令和6年度 西尾市通学路交通安全プログラム合同点検

要対策箇所一覧表・箇所図

通学路現況図

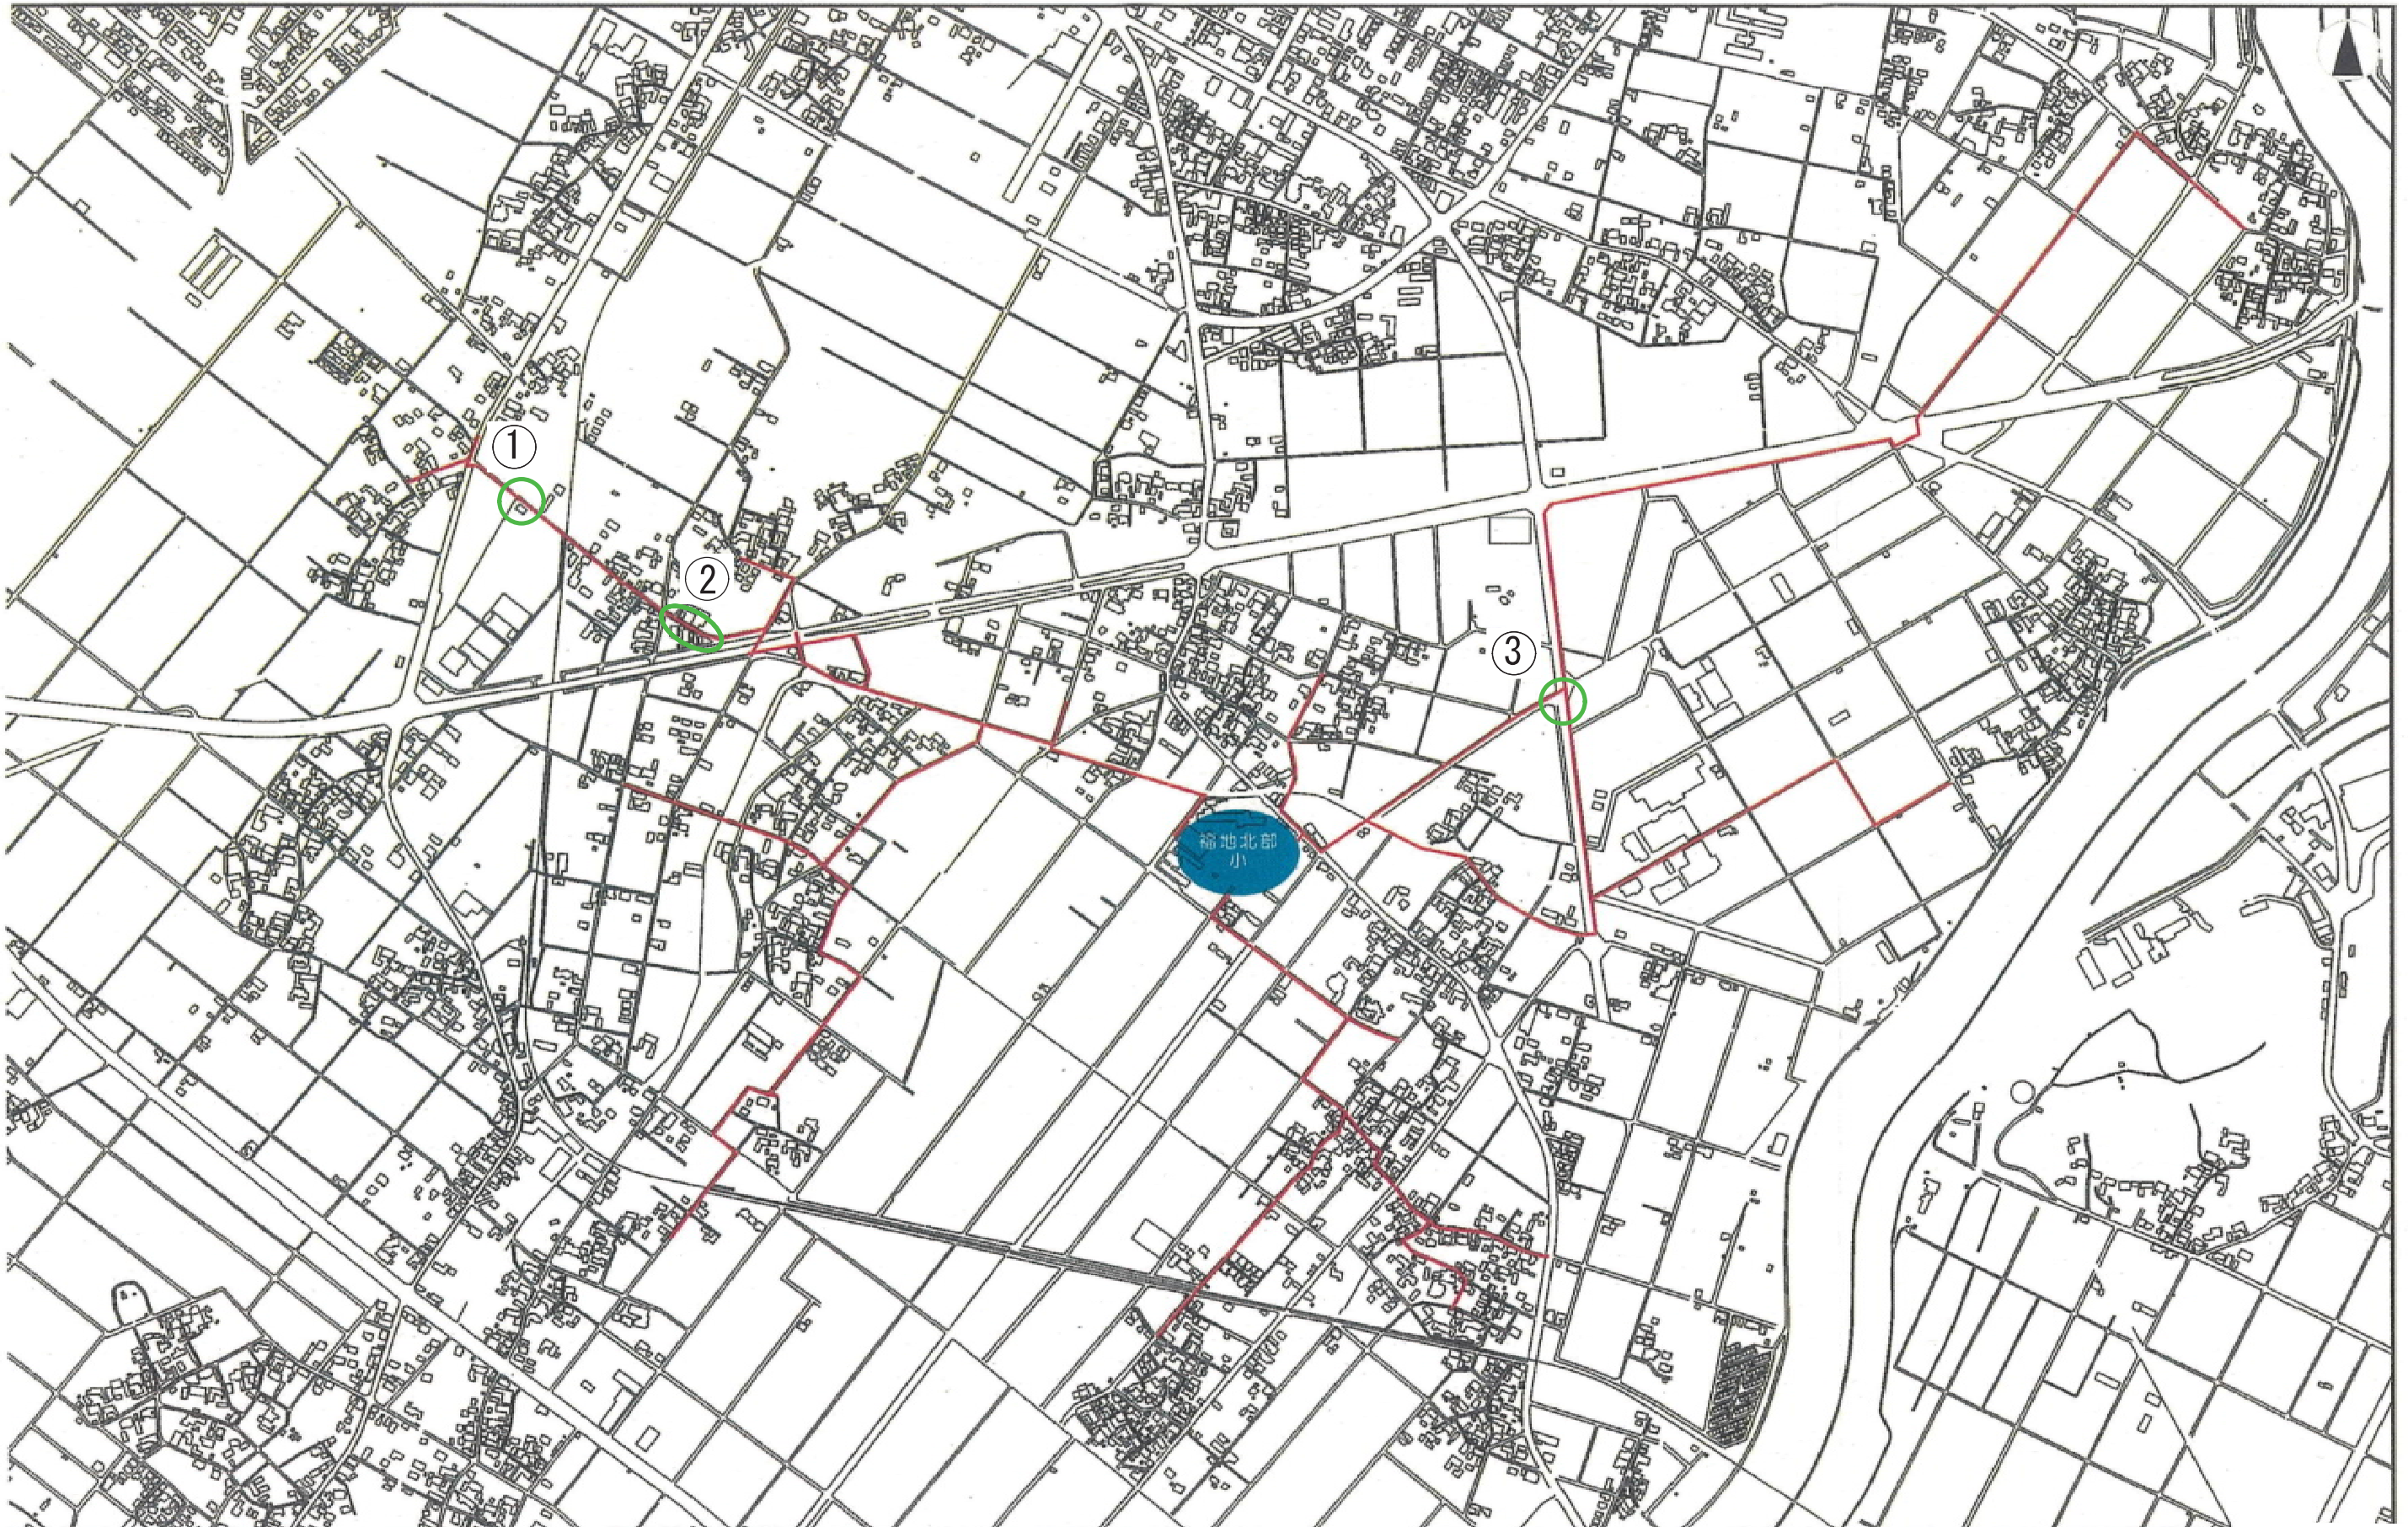
番号	箇所名	路線名	状況	対策内容	対策実施者	対策時期 (予定)	対策完了
1	深池町56付近の橋	市道深池川口線	用水路の橋の欄干が非常に低い	高さ1.1mの欄干を設置する	道路管理者 市	R6年度	R7.4 (予定)
2	川口町宮前30付近の歩道	市道深池川口線	歩道がなくなる部分で車両と歩行者の接触の危険がある	歩道の終端部から北西の交差点まで区画線を設置し、歩行スペースを確保する	道路管理者 市	R6年度	R7.3
3	細池町東堤の信号交差点	一般県道西尾幡豆線	片側のみ横断歩道の信号がなく、危険である	県警本部に報告	警察	未定

中畑小学校区 通学団マップ

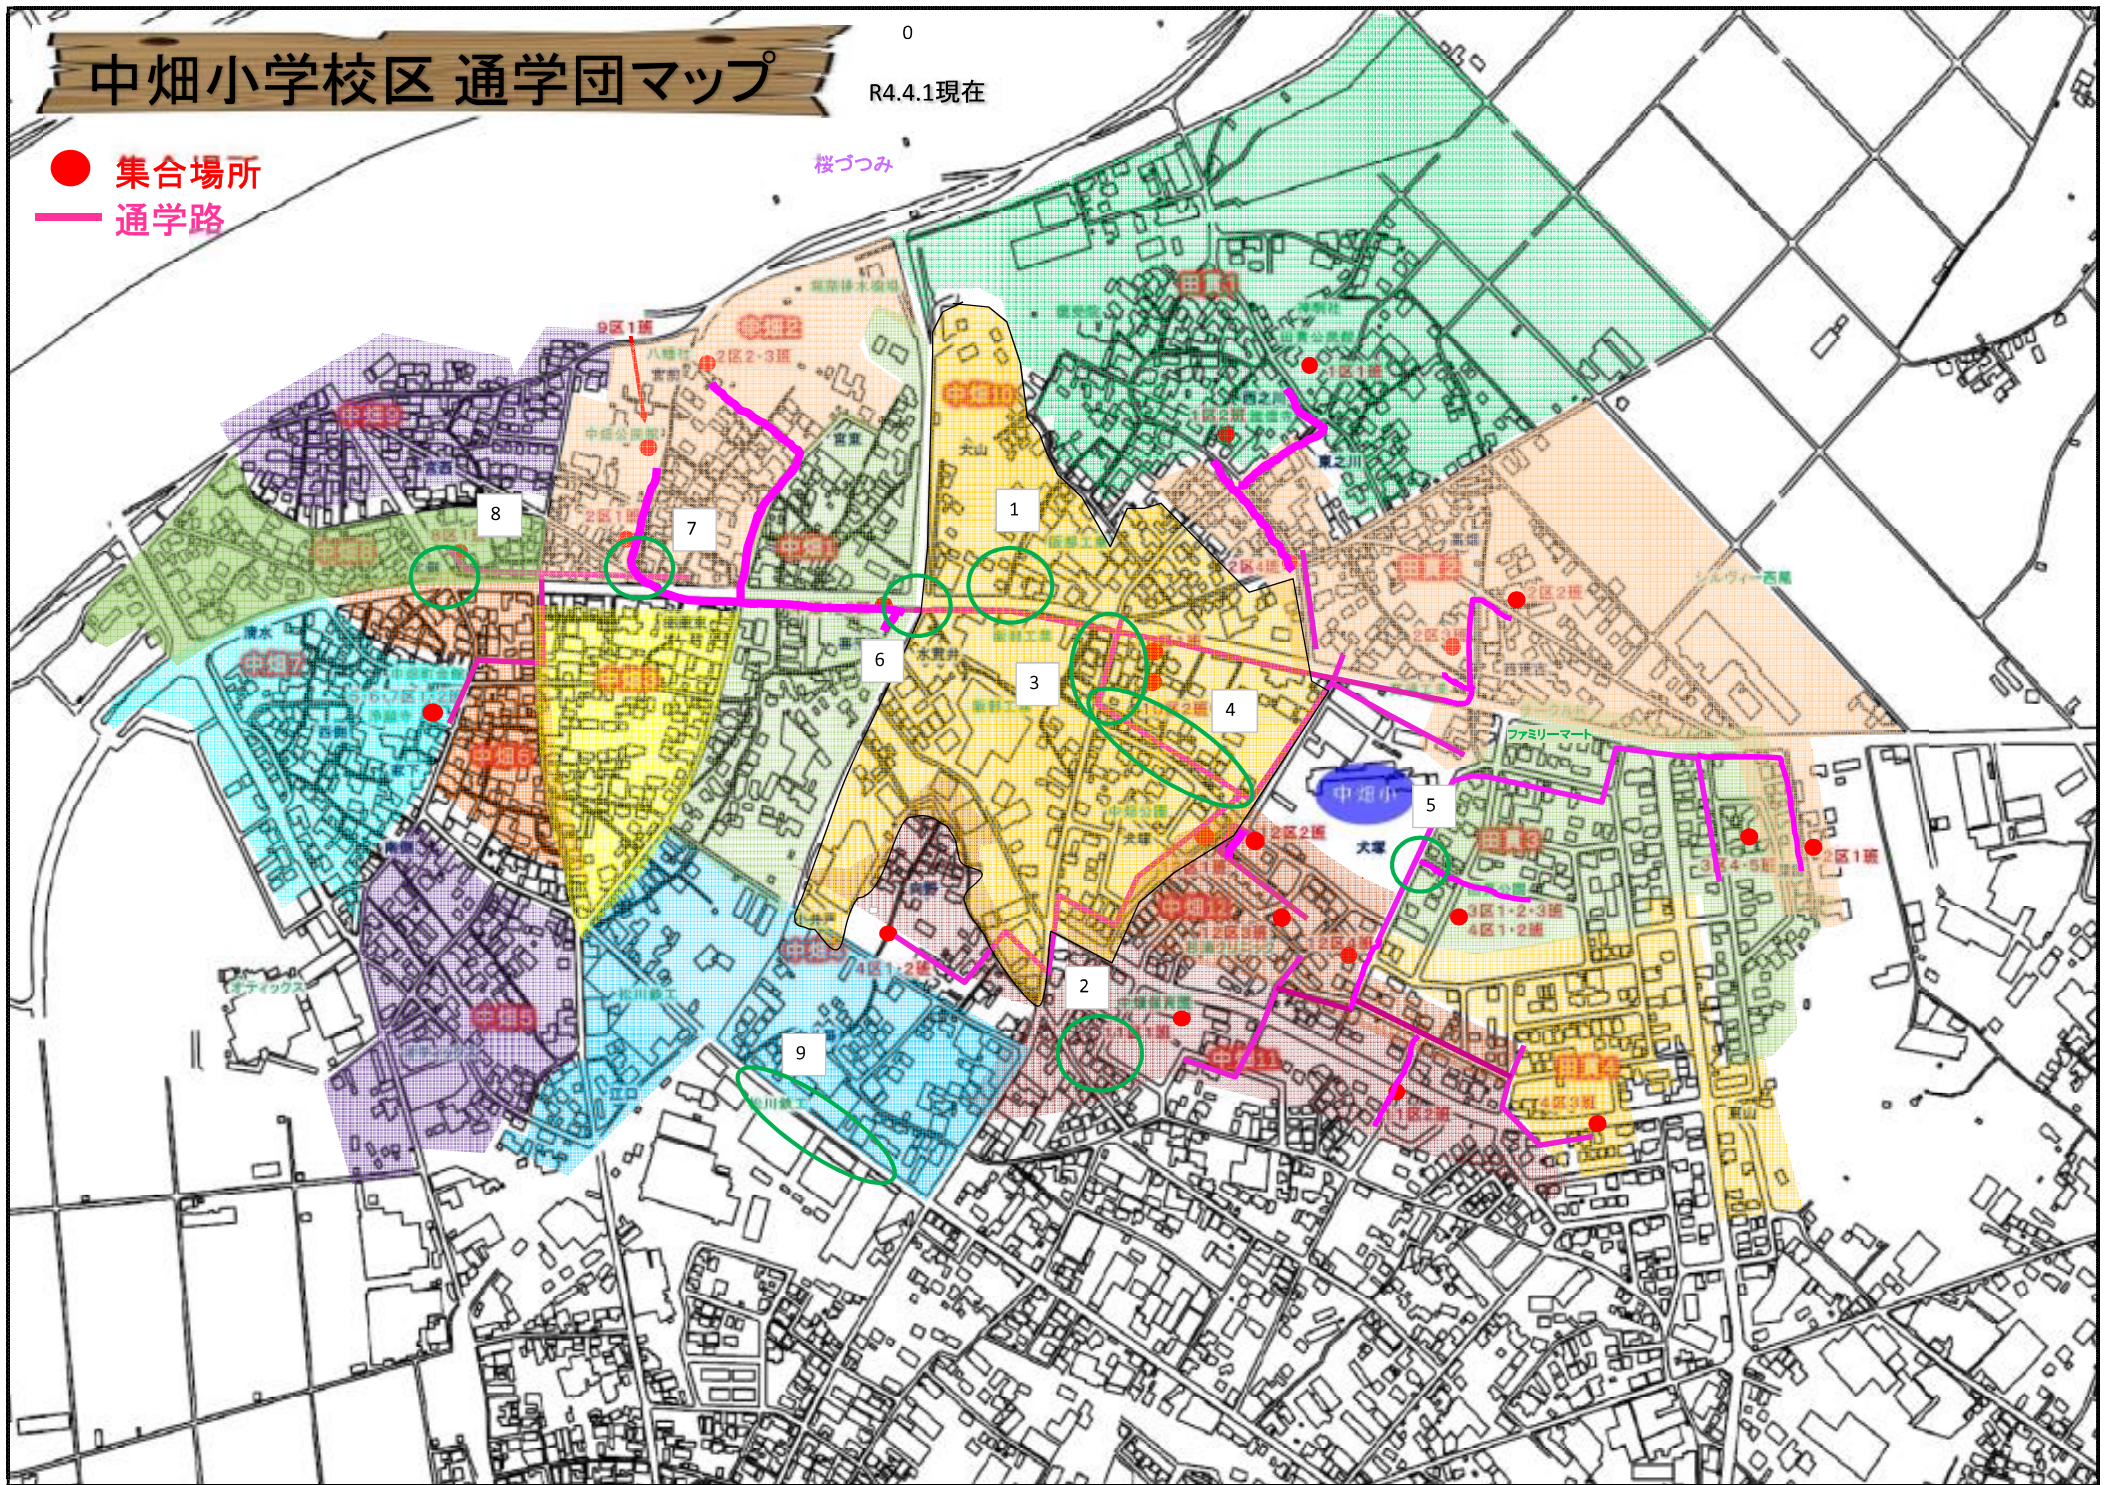
番号	箇所名	路線名	状況	対策内容	対策実施者	対策時期 (予定)	対策完了
1	中畑町と中畑町東交差点付近	一般県道蒲郡碧南線	ポストコーンが変色して目立たないため危険	ポストコーンを交換する	道路管理者・県	R6年度	R6.12
2	中畑保育園の南西	私立なかばた保育園敷地内	ポストコーンが折れてなくなっているので危険	ポストコーンを交換する	保育課	R6年度	R6.12
3	中畑町交差点南道路	市道中畑平坂1号線	大型車の交通量が多く、歩道がないので児童に接触しないか心配	グリーンベルトを設置し、歩行者の安全を確保する	道路管理者・市	R6年度	R7.3
4	中畑町矢無付近の道路	市道田貫中畑1号線	道路の区画線が消えてしまっている	区画線の再塗装を行う	道路管理者・市	R6年度	R7.3
5	中畑小学校東	市道中畑田貫5号線	自動車の速度が速く、児童に接触しないか心配	新たに交差点マークと停止指導線を設置し、通過車両を減速させるよう促す	道路管理者・市	R6年度	R7.3
6	坂部工業の西	市道中畑22号線	立て看板の文字が消えている	標識を交換する	道路管理者・市	R6年度	R6.12
7	中畑神社南の県道蒲郡碧南線沿い	市道中畑2号線	止まれ表示と停止線が消えている	区画線の再塗装を行う(本部へ補修依頼します)	警察	未定	
8	中畑橋跡地へ続く道と県道蒲郡碧南線の交差点	市道中畑96号線	横断歩道が消えてしまっている	区画線の再塗装を行う(本部へ補修依頼します)	警察	未定	
9	メイテックス本社の北	市道中畑平坂4号線	メイテック北側の区画線が消えてしまっている	区画線の再塗装を行う	道路管理者・市	R6年度	R7.3

通学路現況図

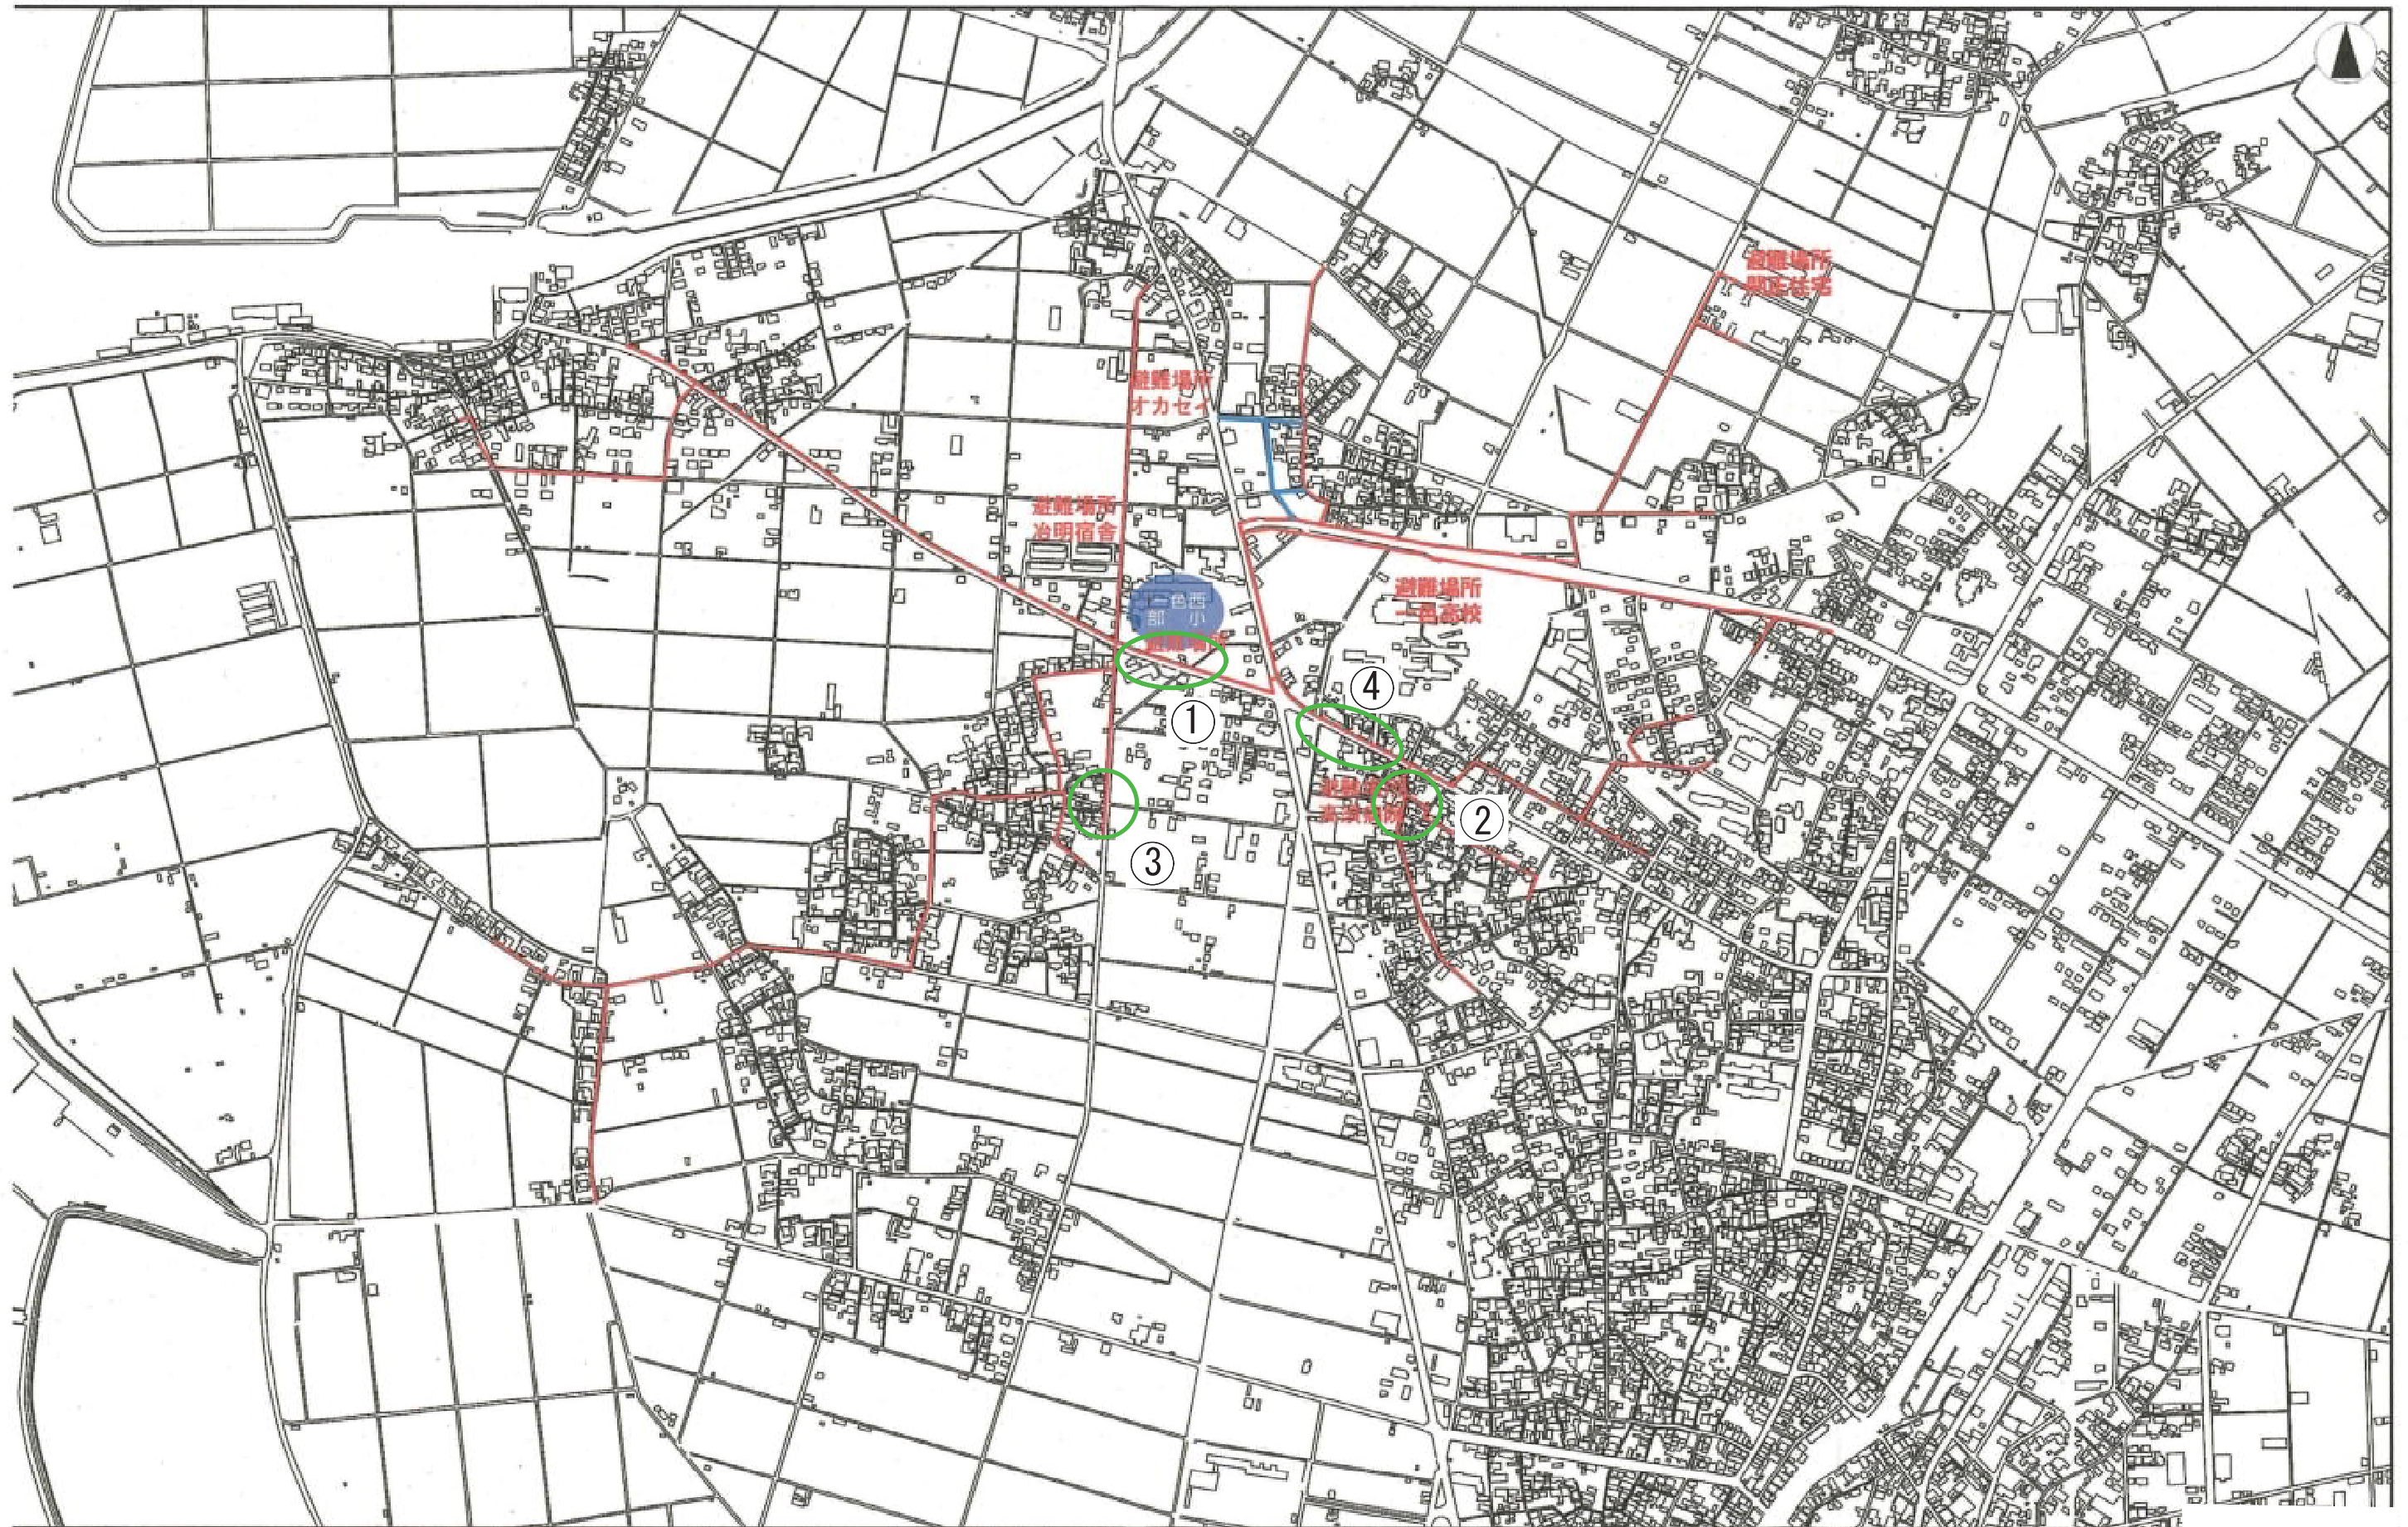
番号	箇所名	路線名	状況	対策内容	対策実施者	対策時期 (予定)	対策完了
1	一色町治明通縄	市道栄生港2号線	道路の区画線が薄くなっている 車道の排水が悪く、雨の日に車が通ると水がはねて児童にかかる	区画線の再塗装を行う 道路に水が溜まらないよう側溝の清掃を行う	道路管理者 市	R6	R6.12
2	一色町赤羽浜田	市道赤羽一色1号線	路面の一時停止の表示が薄くなっている	区画線の再塗装を行う(本部へ補修依頼します)	警察	未定	
3	一色町治明川田	市道栄生港1号線	交差点表示と停止線がないため、車の速度が速く、歩行者が危ない	交差点であることを示すために、交差点表示と停止指導線を設置する	道路管理者 市	R6	R6.10
4	一色町赤羽上郷中	市道開正小薮1号線	道路の区画線が薄くなっている	区画線の再塗装を行う	道路管理者 市	R6	R6.10
